Réponse DREAL – Demande du 28 décembre 2023

Figure 1- Mouvement de terres des 3 zones de chantier

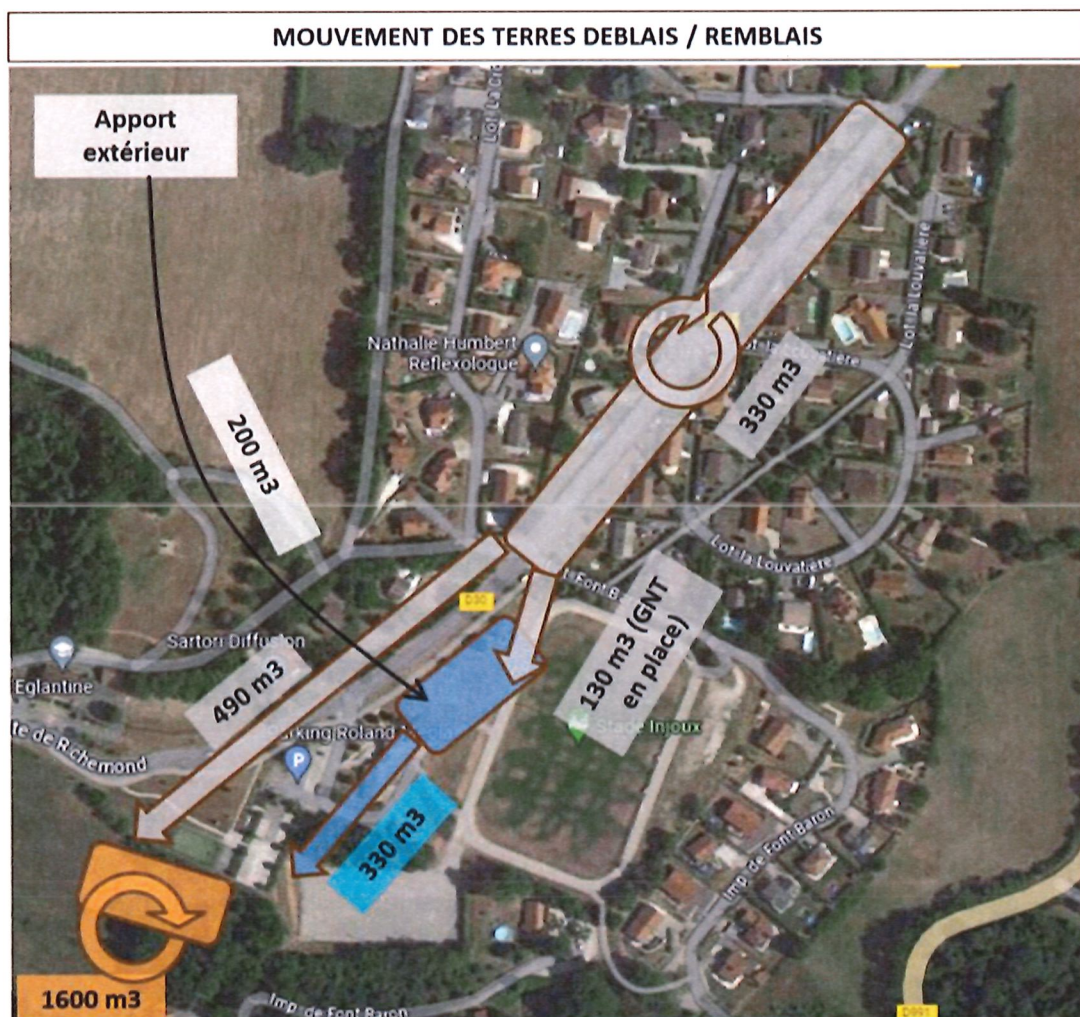
Quelles sont les quantités de déblais/remblais nécessaire au projet ?

- 1 600m³ de déblais
- 2 420m³ de remblais dont :
 - 1 600m³ de matériaux extrait du site à chauler si besoin
 - 620m³ de matériaux issus de projets à proximité à réaliser en même temps que le Pumptrack (Travaux sur RD + Création parking de l'aire de jeu pour enfant) ce qui permet d'éviter des transports de matériaux inutiles.
 - 200m³ de matériaux d'apport extérieur au chantier
